DODATEK č. 1

Podpora cestovního ruchu v obci Srbská Kamenice – odstavná plocha

NÁVRH ZMĚNY				číslo: 01/2026	
Zhotovitel:	Bardzák s.r.o., Sokolovská 114, 40722 Benešov nad Ploučnicí; IČ: 28745001				
Komu:	Obec Srbská Kamenice, Srbská Kamenice 54, 407 15 Srbská Kamenice; IČ: 00831387			Datum: 12.06.2026	
Název akce:	Podpora cestovního ruchu v obci Srbská Kamenice – odstavňá plocha				
Způsob odeslání/ předání/datum:	poštou	e-mailem-	Faxem:	osobně	X
Odkazy	na specifikaci:				
	na výkresy:				
	na rozpočtové podklady: soupis prací ze dne 26.05.2026				
	na jinou část smlouvy:				
Popis a zdůvodnění změny:					
SO 01 - Komunikace (§ 222 odst. 6 ZZVZ)					
V průběhu realizace stavby bylo provedeno sejmутí ornice, odstranění zeminy pro konstrukci vozovky, kde byla na zemní pláni provedena statickou zatěžovací zkouškou dne 9.3.2026 Protokol č. 7039/KZ/2/2026 s negativním výsledkem $E_{def,2} = 14,3$ MPa (požadováno $E_{def,2} \geq 30$ MPa). Z tohoto důvodu byla odsouhlasena výměna aktivní zóny v tl. 400 mm za vhodný materiál dle ČSN 73 6133, tak jak je uvedeno v projektové dokumentaci a rozpočtu. Po provedení výměny aktivní zóny za ŠD_B 0-63 mm byla provedena další kontrola statickou z

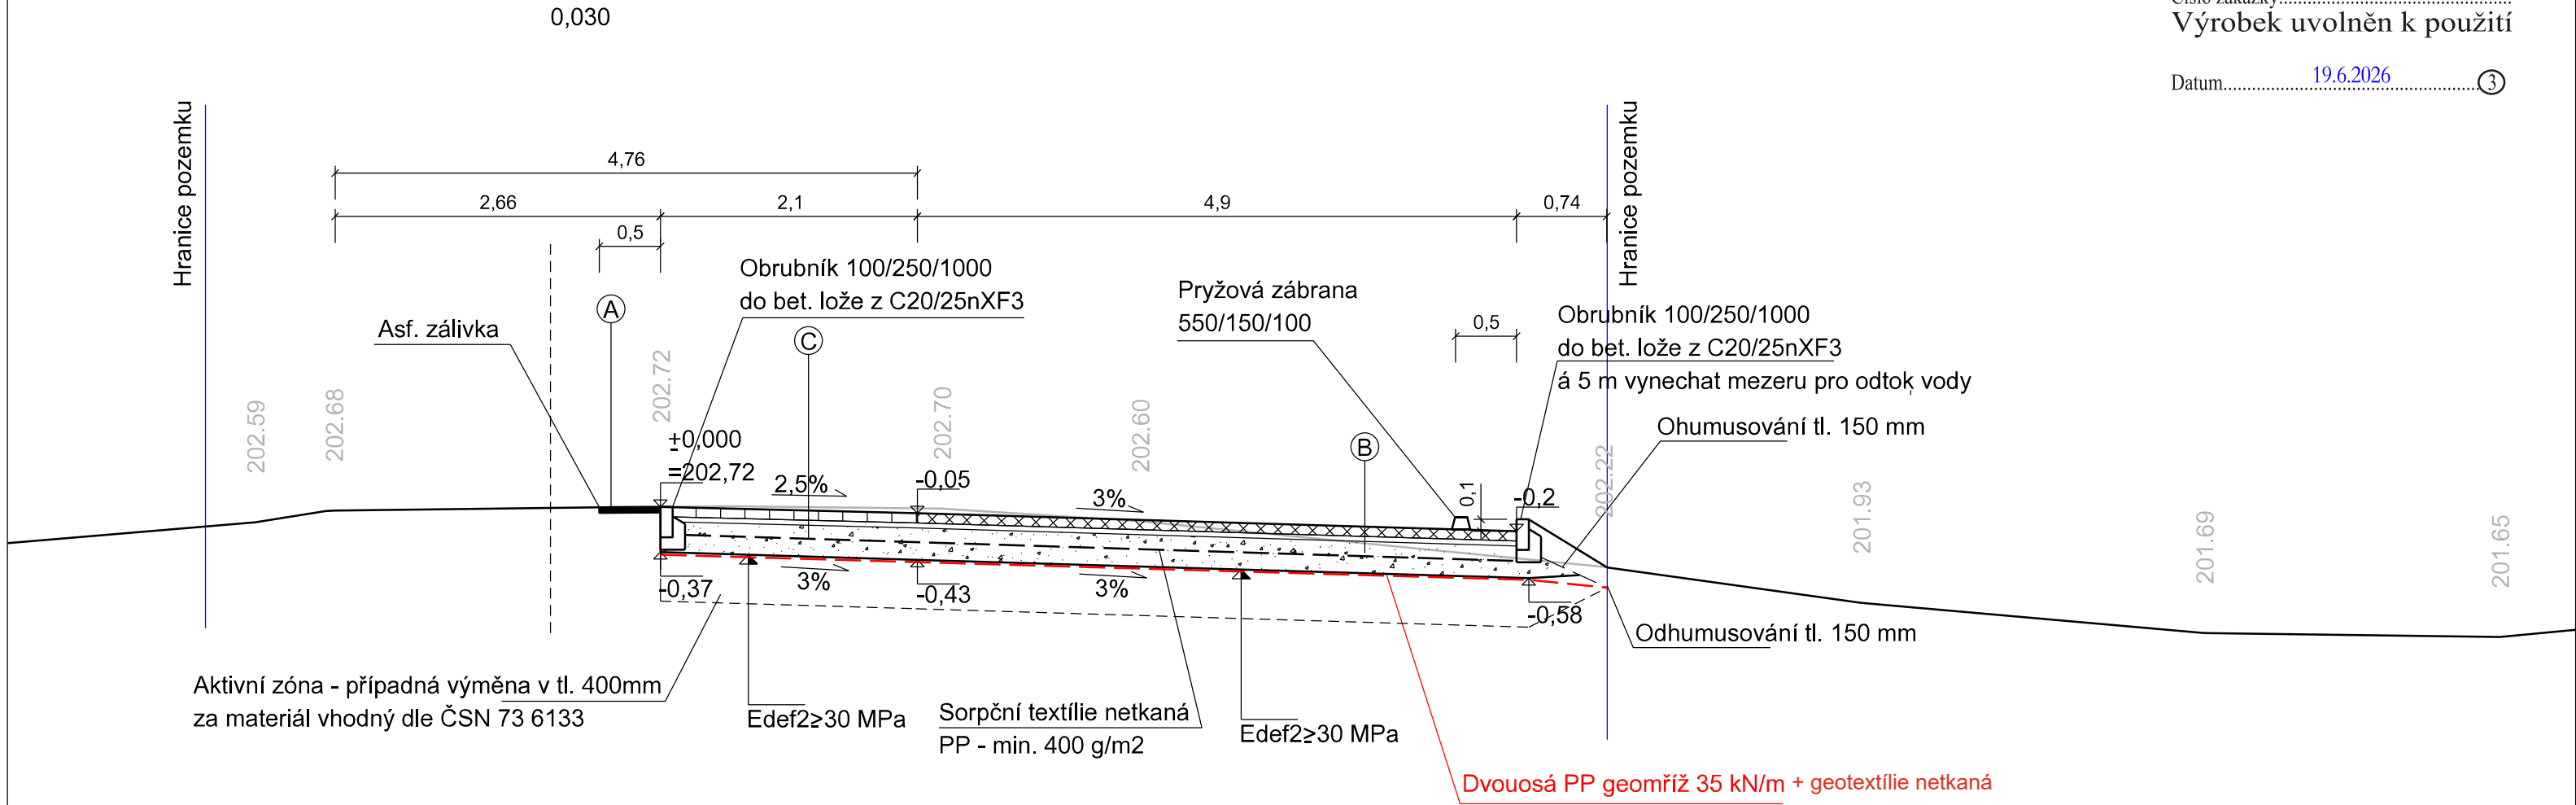
- Kvalita zhutnění podloží dle ČSN 72 1006 a TKP 4 - Zemní práce
- Bez úpravy nebo bez jiných opatření se nesmí v podloží ponechat zeminy nepoužitelné dle ČSN 73 6133
- Dosažení projektovaných parametrů musí být podloženo laboratorními zkouškami odpovídajícím skutečným podmínkám v zemním tělese a ověřeno zhutňovací zkouškou
- Úprava povrchu svahů - zatravnění bude provedeno dle VL2 - 311.01
- Při výkopových pracích musí zhotovitel zajišťovat soustavné odvádění povrchových a podzemních vod systémem svahovaných ploch

Asfaltový beton pro obrusnou vrstvu	ACO 11	50 mm	(ČSN 73 6121 a ČSN EN 13108-1)
Spojovací postřik	PS-C	0,3 kg/m ²	(ČSN 73 6129)

Skladba typu B - vegetační tvárnice 600*400 - D2-D-1

Dlažba betonová	DL	80 mm	(ČSN 73 6131)
Kladecí vrstva	fr. 4-8 L	40 mm	(ČSN 73 6131 a ČSN EN 13242)
Štěrkodrt'	ŠD _B	250 mm	(ČSN 73 6126-1 a ČSN EN 13285)
Celkem		370 mm	Edef2 ≥ 70 MPa
			Edef2 ≥ 30 MPa

Skladba typu C - vegetační dlažba 200*200 - D2-D-1

Dlažba betonová	DL	80 mm	(ČSN 73 6131)
Kladecí vrstva	fr. 4-8 L	40 mm	(ČSN 73 6131 a ČSN EN 13242)
Štěrkodrt'	ŠD _B	250 mm	(ČSN 73 6126-1 a ČSN EN 13285)
Celkem		370 mm	Edef2 ≥ 70 MPa
			Edef2 ≥ 30 MPa
